## 改善箇所説明図

ニイガタ JDS-NR6A 外観側面図

動力伝達図

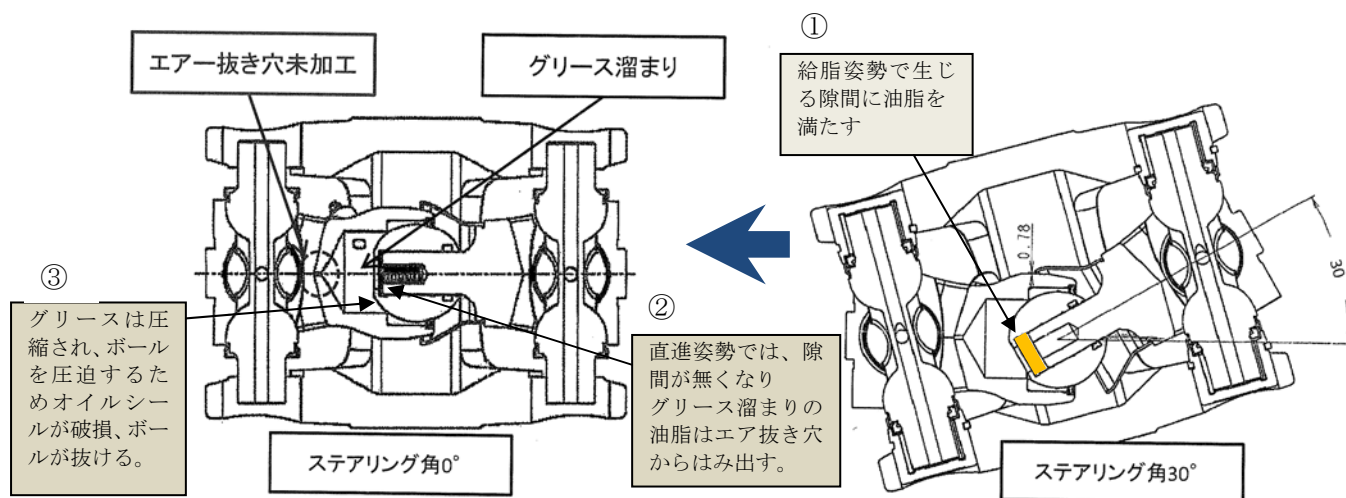
原動機と変速機との推進軸の等速ジョイントにおいて、部品製作時の加工が正しく行われていないため、そのままの状態で使用を続けると、等速ジョイントが破損し、動力伝達が途切れて走行不能になるおそれがある。

全車両、等速ジョイントを正規の部品に交換する。
